ÚZEMNÍ PLÁN MĚSTA BRNA

Textová část odůvodnění Příloha č. 4
kapitola 18

ROZHODNUTÍ O NÁMITKÁCH (VČETNĚ ODŮVODNĚNÍ)

**c) Opakovaná veřejná projednání upraveného Návrhu z roku 2021
(červen)**

ÚPmB 2020

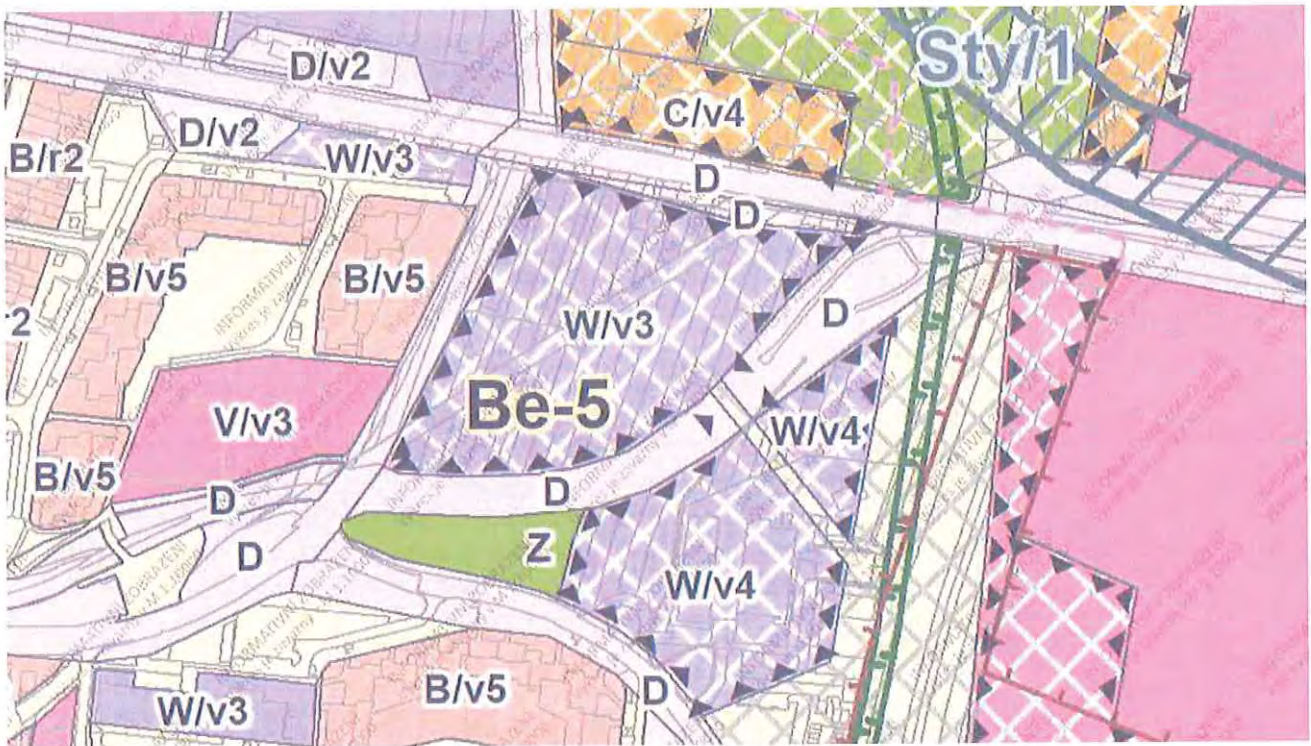
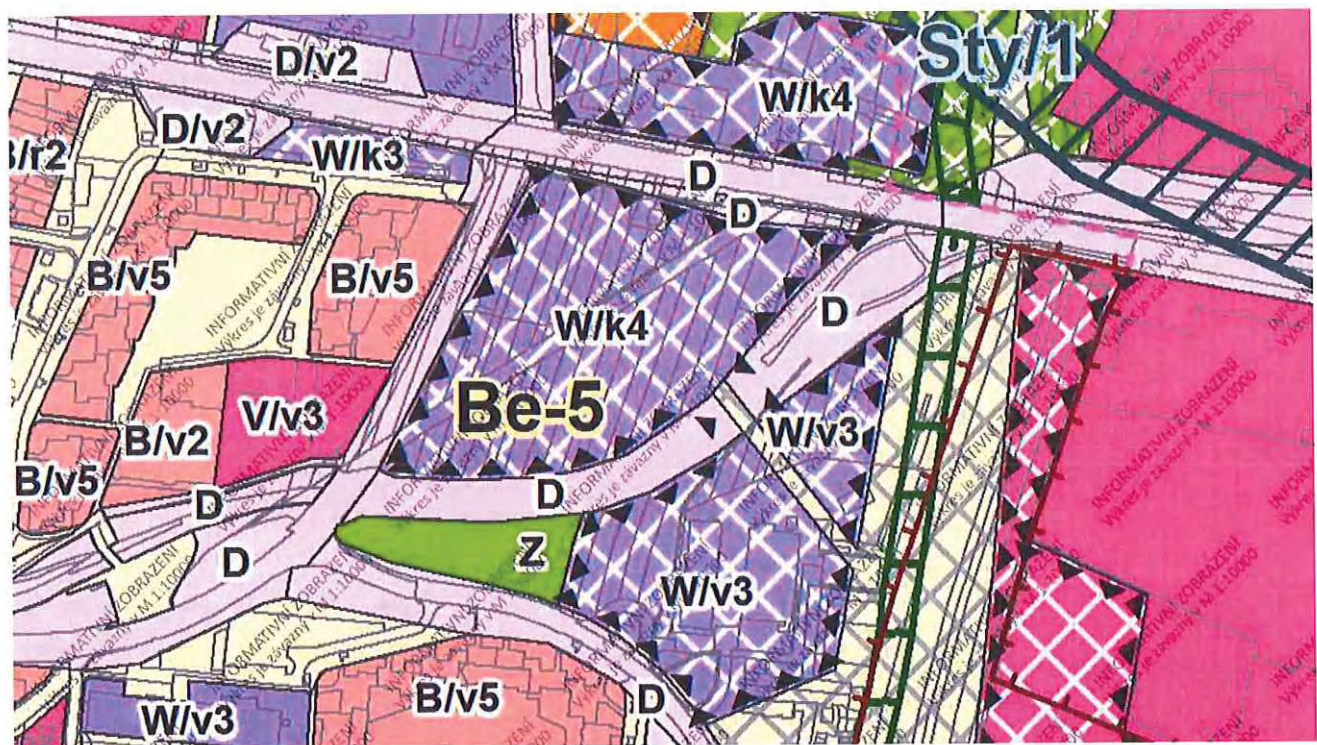
1. POSUN HRANICE ÚZEMNÍ STUDIE ÚS-22
2. ZMĚNA PROSTOROVÉ STRUKTURY ZÁSTAVBY "k - kompaktní" NA "v - volnou zástavbu"
3. ROZŠÍŘENÍ PLOCHY W SMĚREM K UL. JIHLAVSKÉ

Rozsah území, ve kterém je rozhodování v území podmíněno územní studií, je dán potřebami řešit v souvislostech jeho budoucí řešení a uspořádání, a to včetně návrhu nástupního prostoru na Ústřední hřbitov, rozvoje komerčního charakteru, napojení na dopravní infrastrukturu s důrazem na přístup od tramvaje a napojení na technickou infrastrukturu. Z uvedeného důvodu není vhodné rozsah tohoto území měnit.

VÝKRES ZÁKLADNÍHO ČLENĚNÍ ÚZEMÍ, NÁVRH 2021

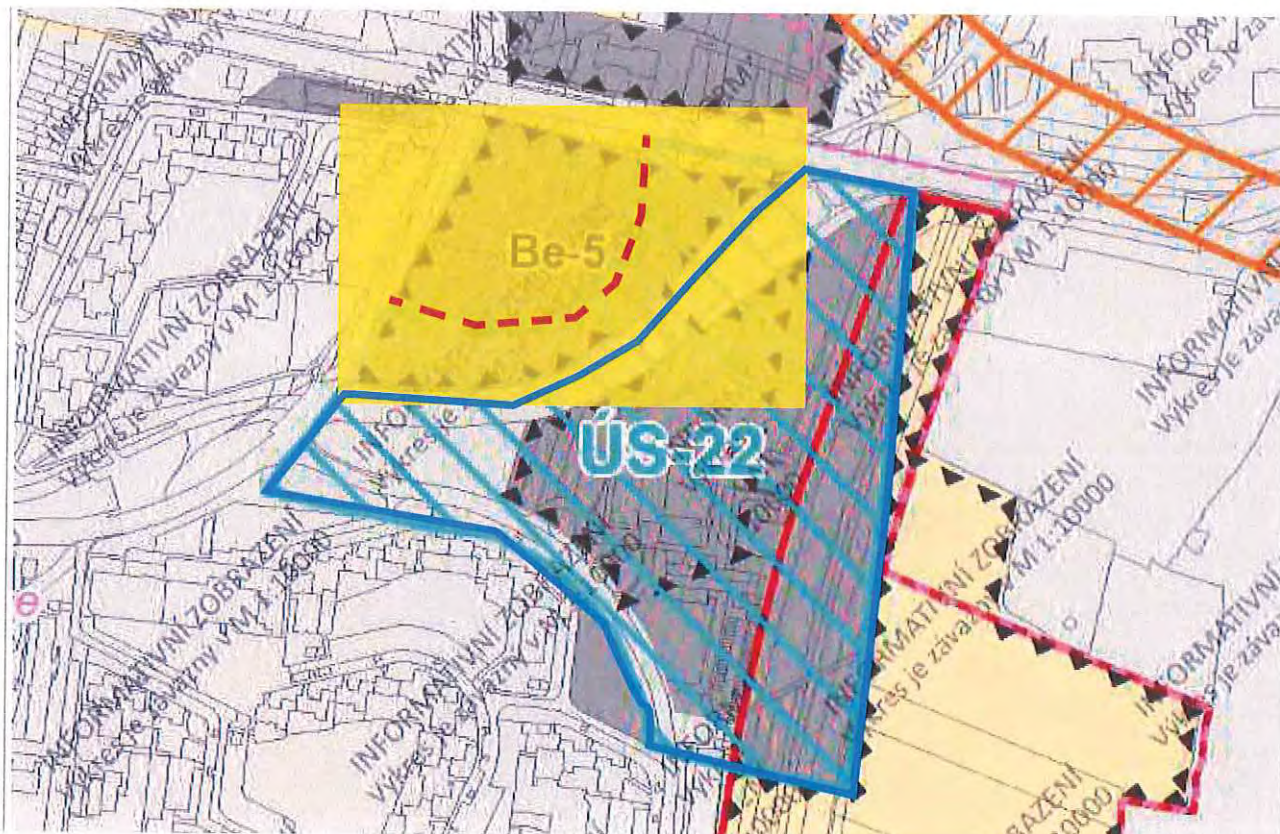
Navrhujeme zmenšit plochu vymezenou studií ÚS-22 v území Be-5 při zachování místa pro vytvoření nástupní plochy pro tramvajový pás a lávky spojující jižní a severní lokalitu Be-5 .

STUDIE ZÁMĚRU JIHLAVSKÁ PARK

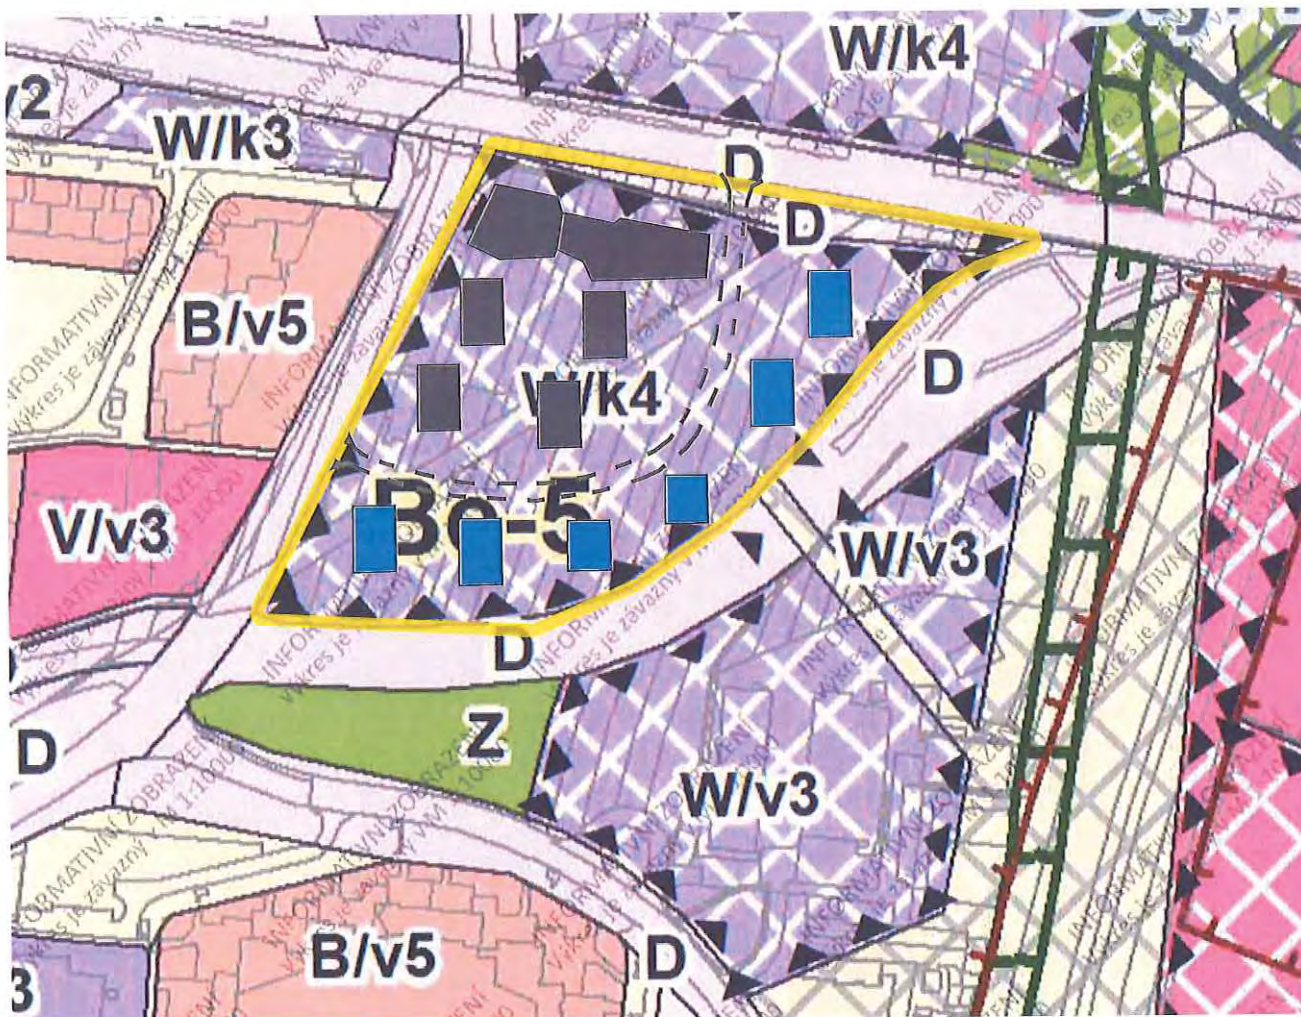
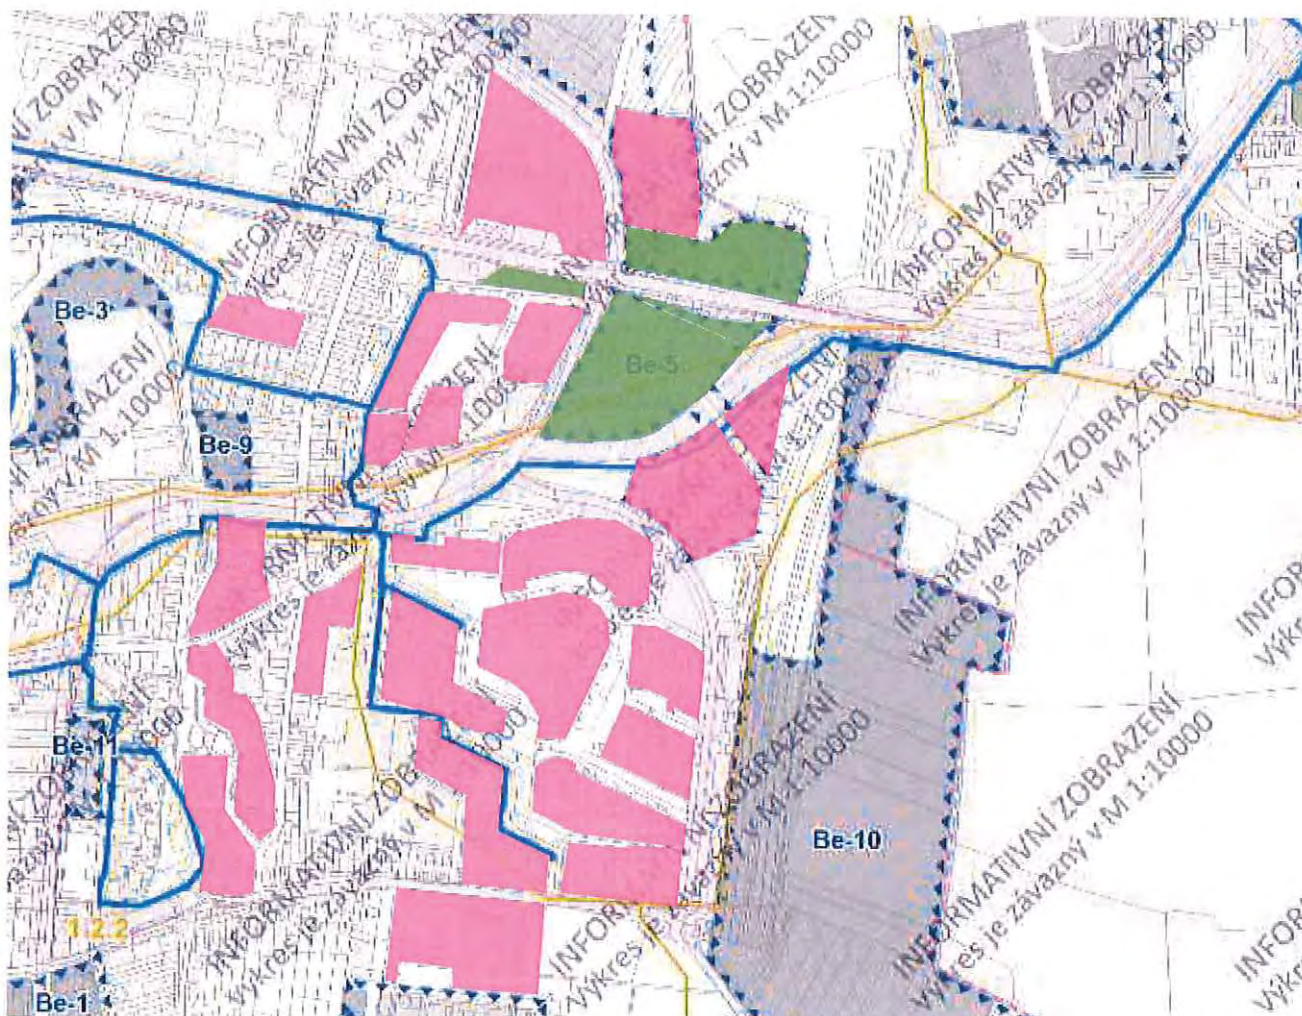
Navrhovaná komunikace ve studii záměru Jihlavská Park vychází ze současného platného ÚP a dělí stávající řešené území na dvě plochy, čímž rozděljuje území a znemožňuje výstavbu kompaktní zástavby v jižní části lokality budoucího rozvoje.

Funkční plochy v okolí lokality Be-5 mají dle návrhu ÚP převažující charakter zástavby "v".

Navrhujeme změnit prostorovou strukturu zástavby v řešeném území na "v-volná"

Změna na volný typ zástavby je v souladu s charakterem ploch navazujících území.

Námítce se nevyhovuje.

VÝŘEZ Z VÝKRESU DOPRAVY ÚPmB 2021 △

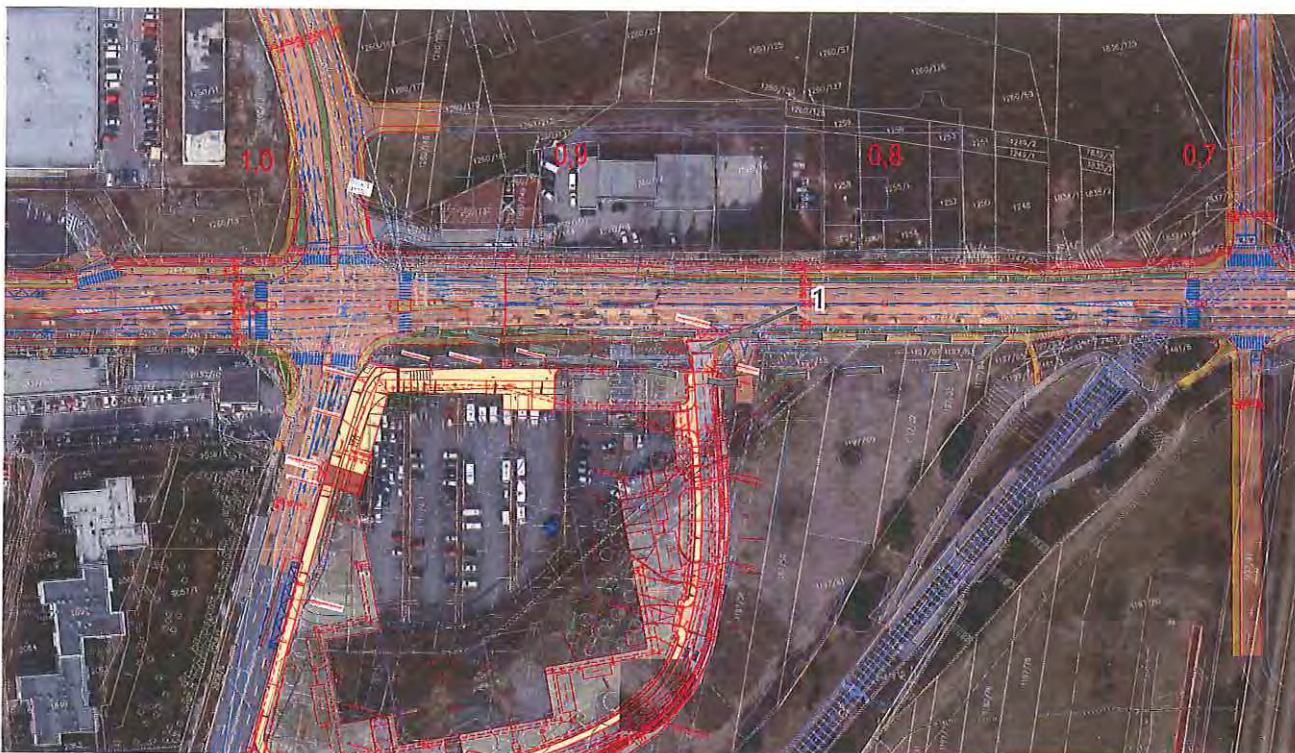
Podle platného ÚPmB byl vymezen širší koridor pro část ul. Jihlavská mezi ul. Dlouhou a krematoriem.

Od tohoto řešení se upustilo, což dokazuje také zpracovaná technická studie ulice Jihlavská.

Magistrát města Brna svým vyjádřením povolil napojení záměru Jihlavská Park na stávající výjezd do ulice Jihlavská (1). Z tohoto vyjádření vyplývá, že dopravní situace nebude řešena dle technické studie pomocí připojovacích pruhů.

V tomto případě není nutná rezerva pro dopravní plochu vymezená ÚPmB.

Navrhujeme rozšířit funkční plochu "W" o plochu dopravní rezervy "D" při ulici Jihlavská.

Námítce se nevyhovuje.

Z výše uvedených důvodů nelze požadavku vyhovět.

AKTUALIZACE TEXTU KARTY LOKALITY V SOULADU S PŘEDCHÁZEJÍCÍMI BODY

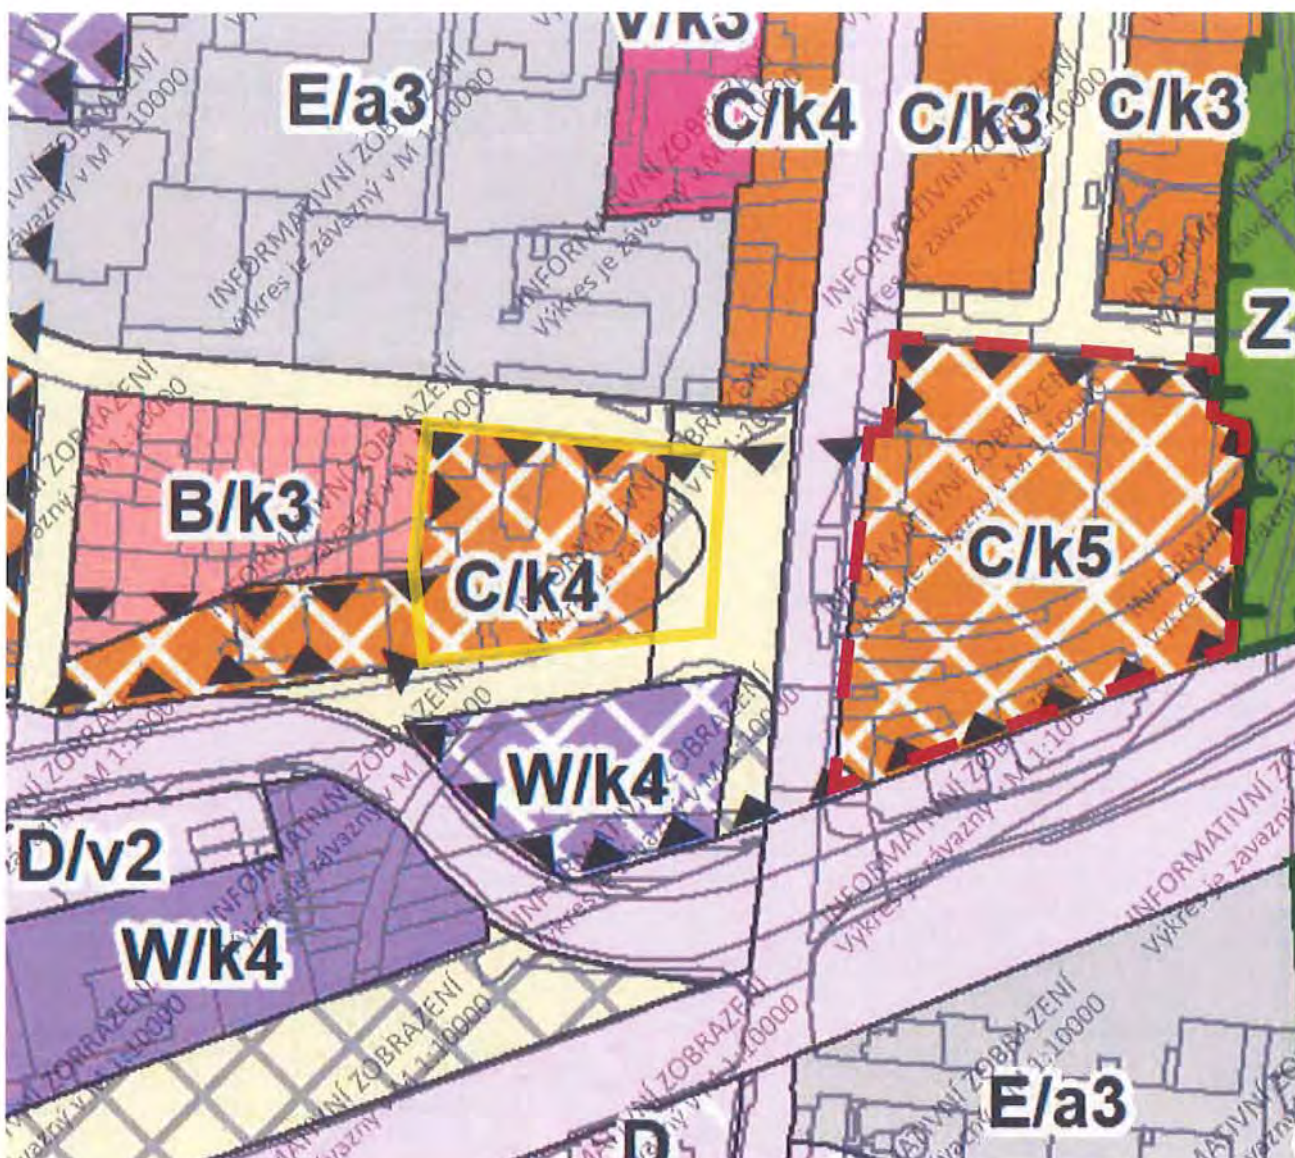
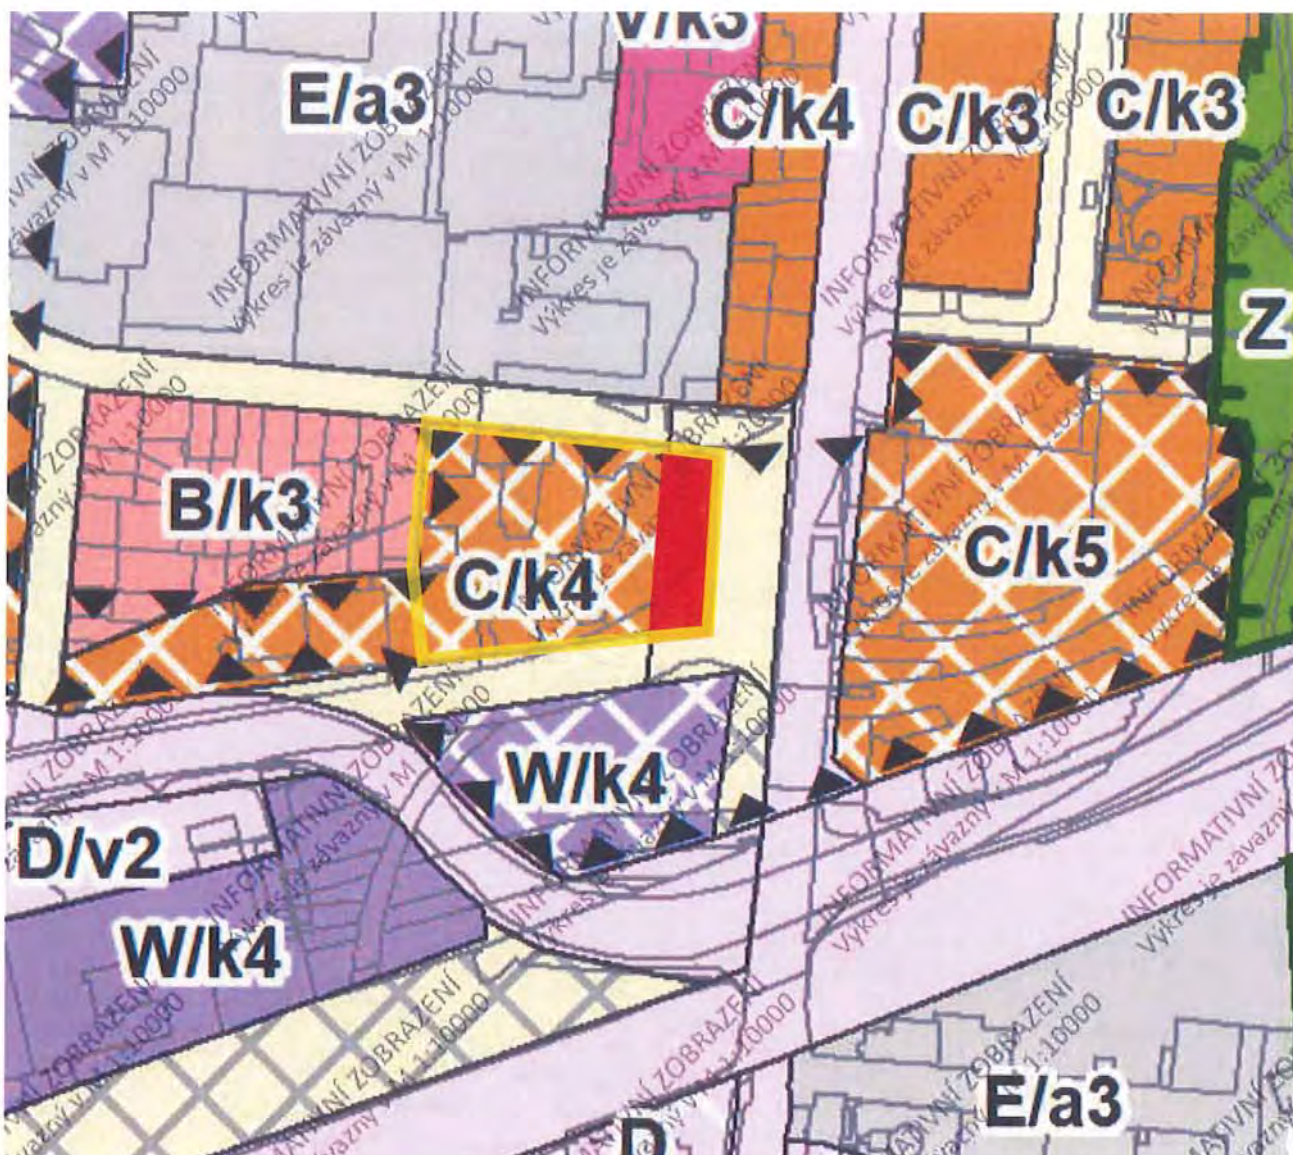
Navazující blok, který má stejnou funkční plochu a stejný charakter jako zájmové území je navržen s výškovou úrovní 5.

Navrhujeme, aby zájmové území bylo vymezeno stejnou výškovou úrovní 5 z důvodu celistvosti závěru navržené městské třídy a celkové vazbě na sousední plochu v rámci lokality Tr-6.
